実施計画の変更認可申請について  
(放射性物質分析・研究施設に係る補足説明 他2件)

2022年 9月 9日

東京電力ホールディングス株式会社  
国立研究開発法人日本原子力研究開発機構

1. 放射性物質分析・研究施設の統括管理について P2 ~
2. 【記載の適正化】 淡水化处理RO膜装置雨水RO濃縮水移送ラインの設置中止 P16 ~
3. 【記載の適正化】 高性能多核種除去設備の使用前検査受検に伴う  
実施計画の変更 P 22~

## 1-1. 実施計画Ⅲの変更（案）について

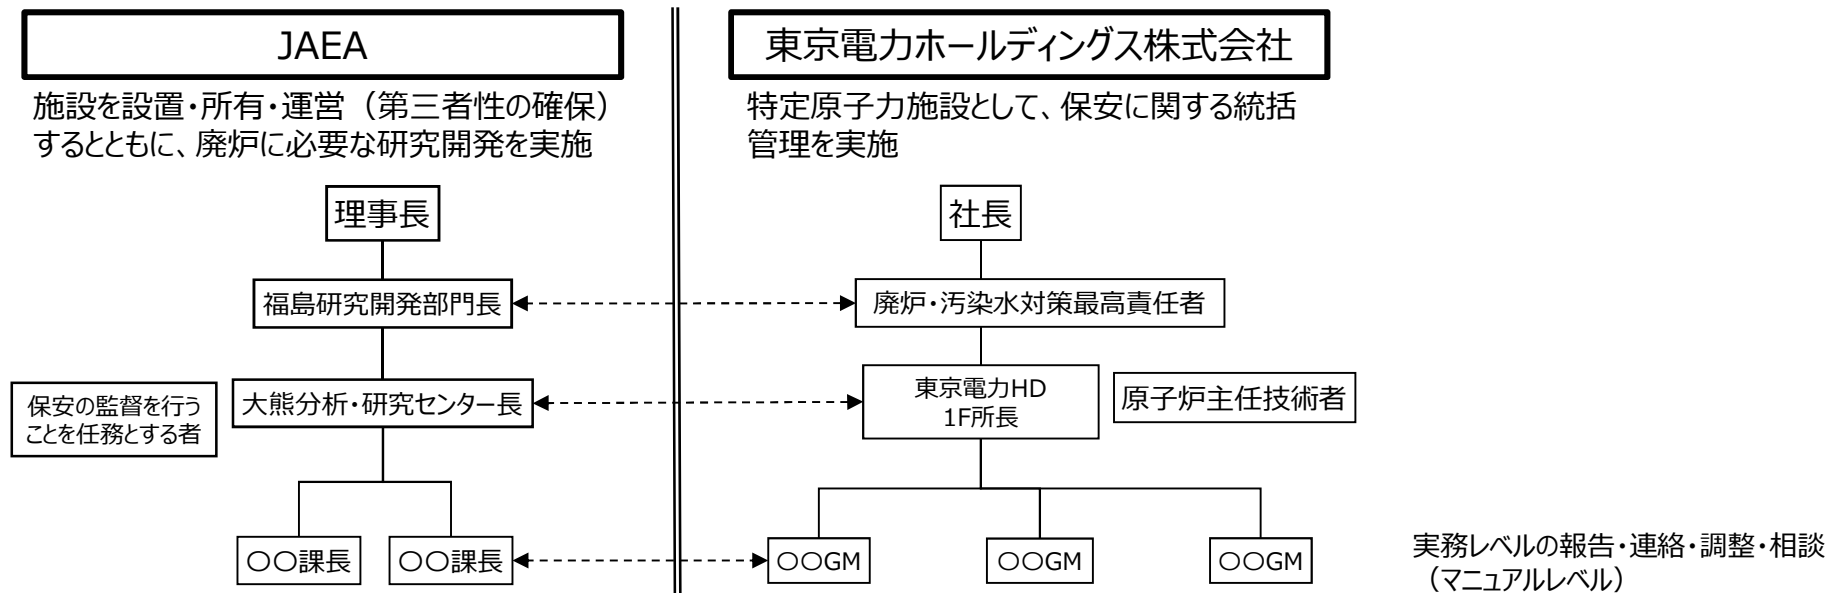
変更前	変更後
<p>第3編（保安に係る補足説明）</p> <p>記載なし</p>	<p>第3編（保安に係る補足説明）</p> <p>5 放射性物質分析・研究施設に係る補足説明</p> <p>5.1 放射性物質分析・研究施設における保安管理体制及び保安管理について</p> <p>5.1.1 放射性物質分析・研究施設における保安管理体制について 放射性物質分析・研究施設は、廃棄物を安全に処理・処分するための研究開発を目的に瓦礫等の性状を把握に資する分析・試験を行う施設であり、国立研究開発法人日本原子力研究開発機構（以下「JAEA」という）が運営する。一方、保安管理に関しては、「核原料物質、核燃料物質及び原子炉の規制に関する法律」第64条の2に基づく特定原子力施設として東京電力の統括管理のもとJAEAが実施する。</p> <p>5.1.2 放射性物質分析・研究施設における保安管理について 放射性物質分析・研究施設の保安管理においては、東京電力が実施計画を遵守するために必要な要求事項をJAEAに示し、JAEAは要求事項を満足するための具体的な管理手順を定めて運用する。また、緊急時の役割分担及び連絡体制をあらかじめ明確にして緊急事態の拡大防止・収束に務める。 なお、東京電力はJAEAによる保安活動について管理手順の確認や運用状況の定期的な確認、不適合管理の確認等を通じて管理・監督する。</p>

## 2-1 経緯

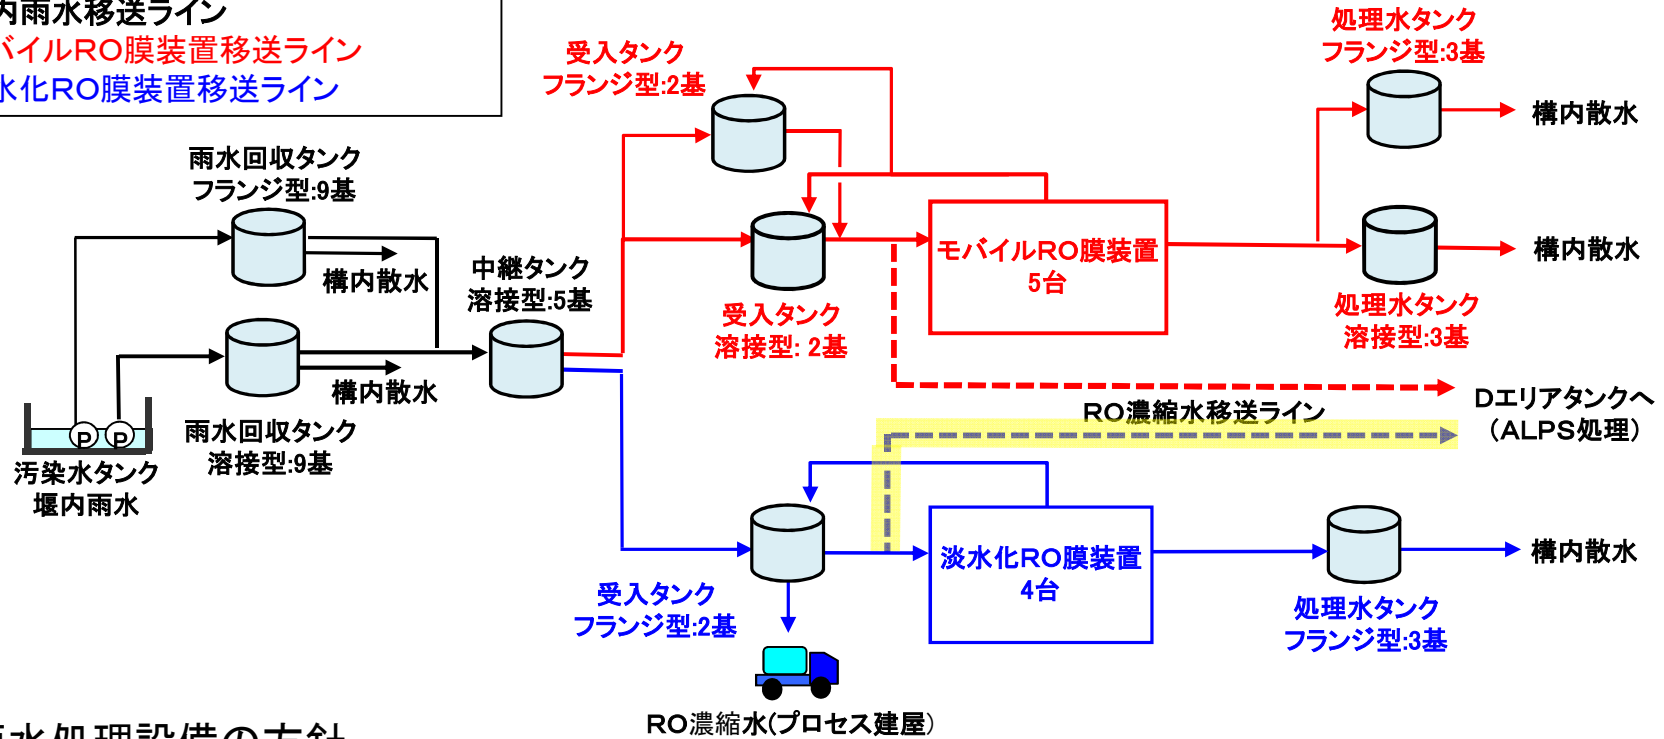
- 2020/3月：モバイルRO膜装置の使用前検査合格証発行
- 2020/10月：淡水化RO膜装置の運用休止
- 2020/11月：モバイルRO膜装置のみの運用
- 2020年11月より、モバイルRO膜装置のみの運用を開始しており、雨水発生量に対して、十分な処理能力があることを確認した。
  - その為、淡水化RO膜装置側の雨水RO濃縮水移送ラインの設置を中止としたい。
- しかし、淡水化RO雨水受入タンク・処理水タンク（フランジ型）については、豪雨時のバックアップとして当面の間、使用を継続する。今後、モバイルRO膜装置の運用状況を踏まえ解体等については、検討を進めていく。
- 本申請の目的は当該ラインの設置を中止するものであるが、当該ラインを設置中止しても雨水発生量に対して十分処理可能であることから、措置を講ずべき事項について影響がないため「記載の適正化」として申請した。

2022年2月の  
吸着塔配置

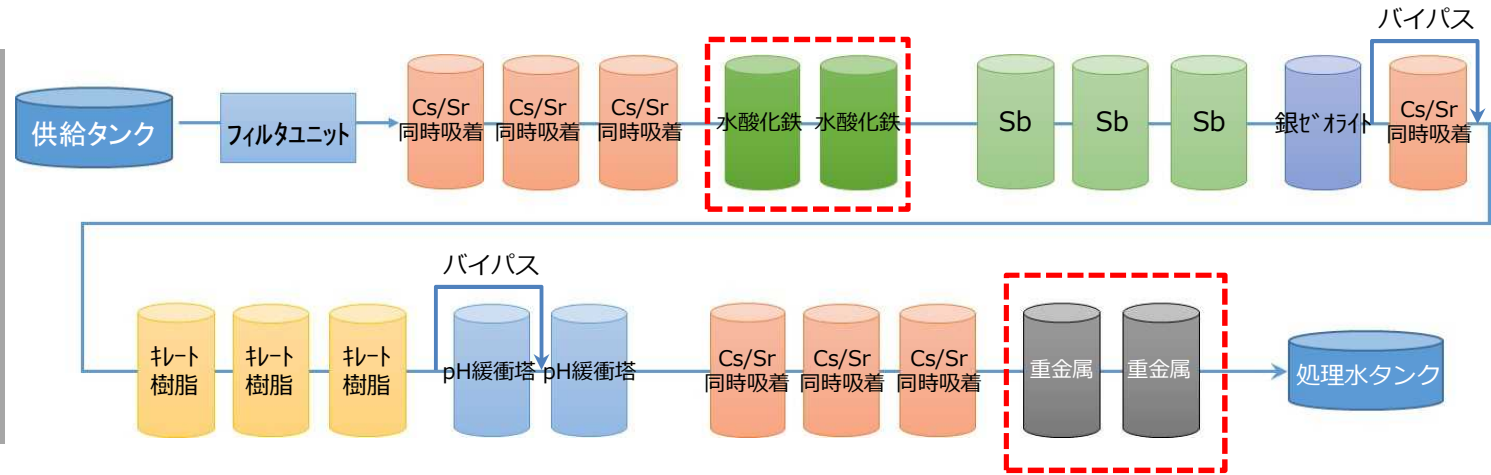
- 2022年2月の運転では処理水が告示濃度比総和 1（主要7核種評価）を上回ったことを受け、吸着塔（重金属、キレート樹脂）を交換するとともに、元の吸着塔構成に見直しを実施した。

2022年5月の  
吸着塔配置

告示濃度比総和1未満の  
除去処理性能確認
